Mission régionale d'autorité environnementale  
OCCITANIE

**Avis**  
**sur la création d'une centrale photovoltaïque au sol -**  
**Commune de Couffoulens (Aude) – au lieu-dit : « *Saint-Joulia* »**

N°Saisine : 2024-14 132

Avis émis le 06 février 2025

Figure 3 : plan de masse – extrait du dossier de permis de construire

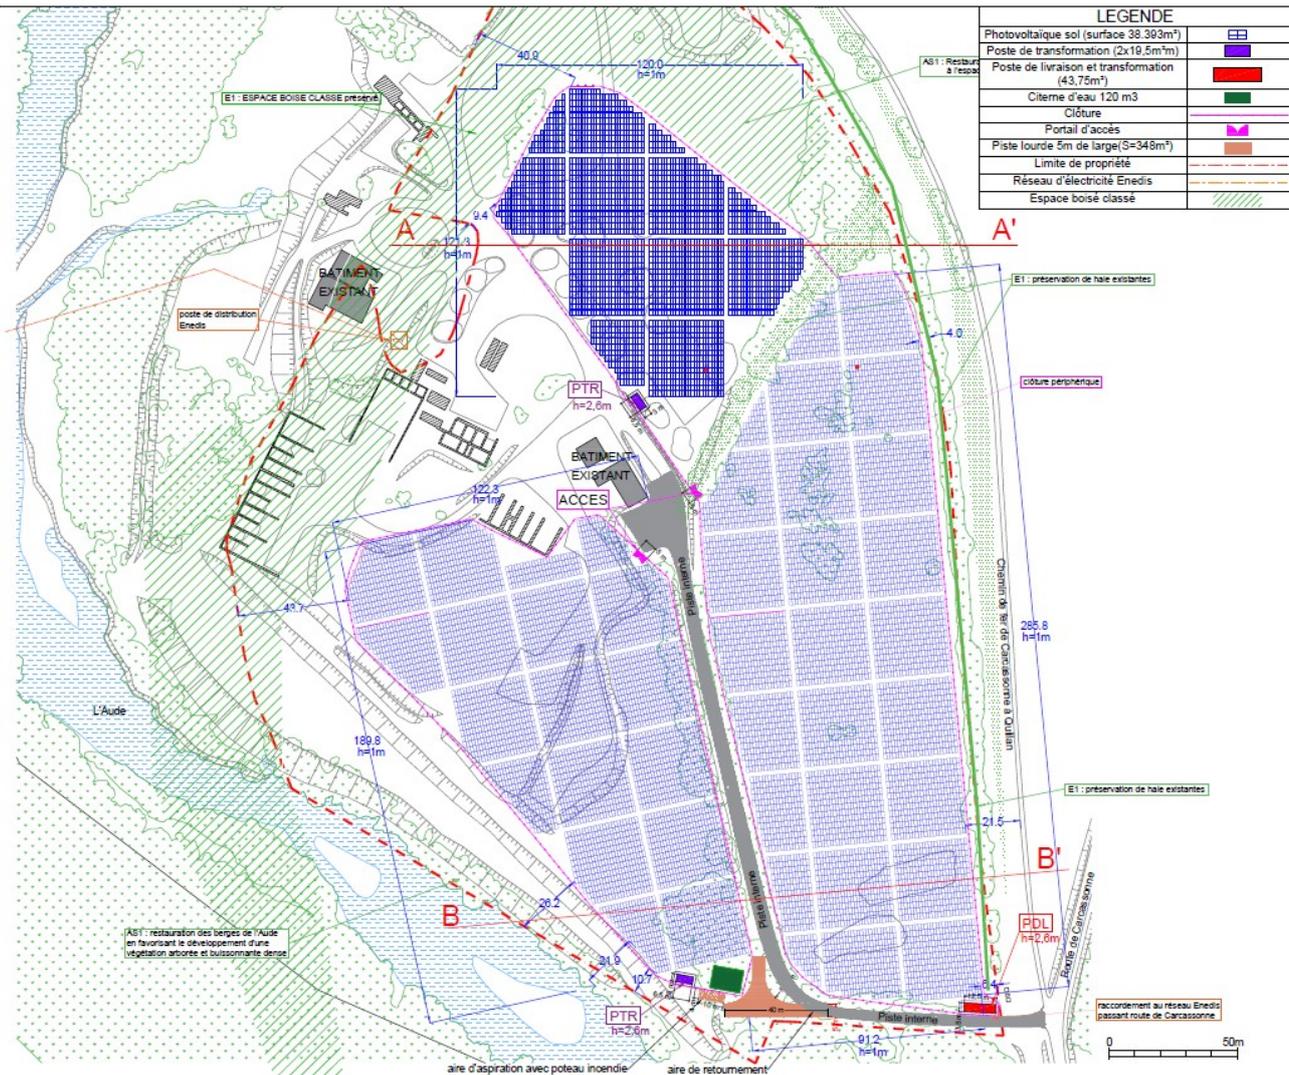
**La MRAe recommande, à l'échelle de la zone d'étude, de rechercher une emprise d'implantation des panneaux photovoltaïques permettant d'éviter toute atteinte majeure à la biodiversité le long du corridor de l'Aude et aux zones humides. La MRAe recommande de reculer l'emprise du projet sur la bordure sud le long de l'Aude.**

**La MRAe recommande de reculer la clôture périphérique de la centrale d'une distance permettant de préserver la ripisylve de l'Aude afin de maintenir ce corridor de déplacement des espèces qui jouent par ailleurs un rôle essentiel en termes de chasse, voire de gîtes pour certaines espèces volantes (notamment sur le sud et sud-ouest du projet).**
